Création d'une pontée de sonde de secours

Date : 03/06/2022
Révision : 2

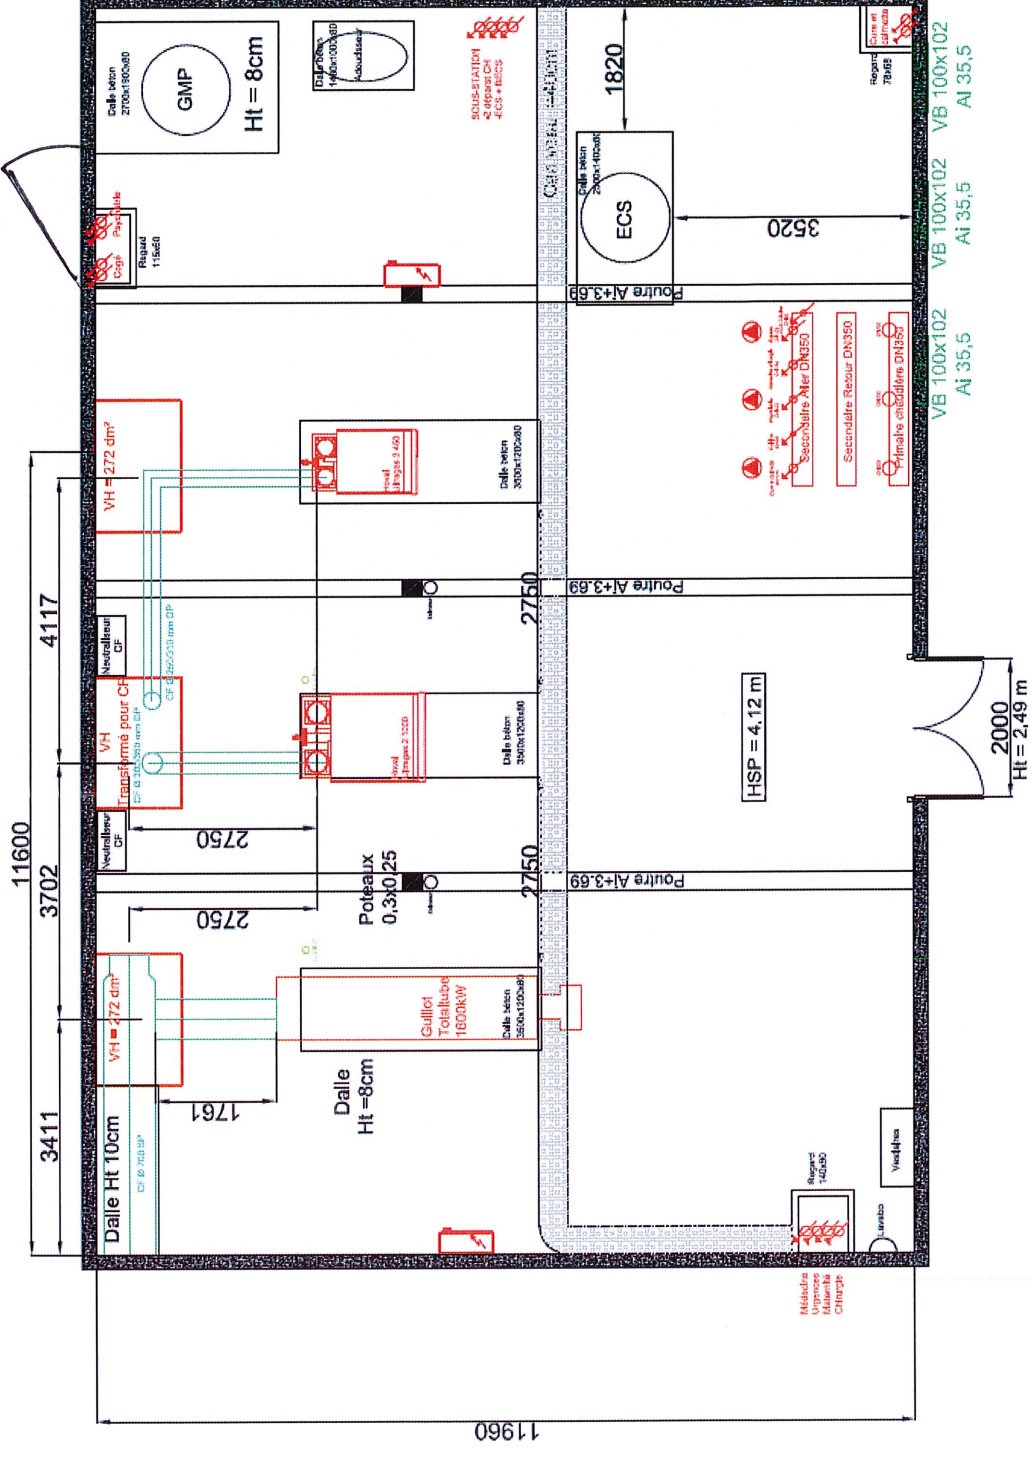
- Dalle de gauche : Chaudière totaltub conservée
- Dalle du milieu : Chaudière totaltub supprimée, Hoval Ultragas2 1000 ajoutée
- Dalle de droite : Chaudière électrique supprimée, Hoval Ultragas2 450 ajoutée
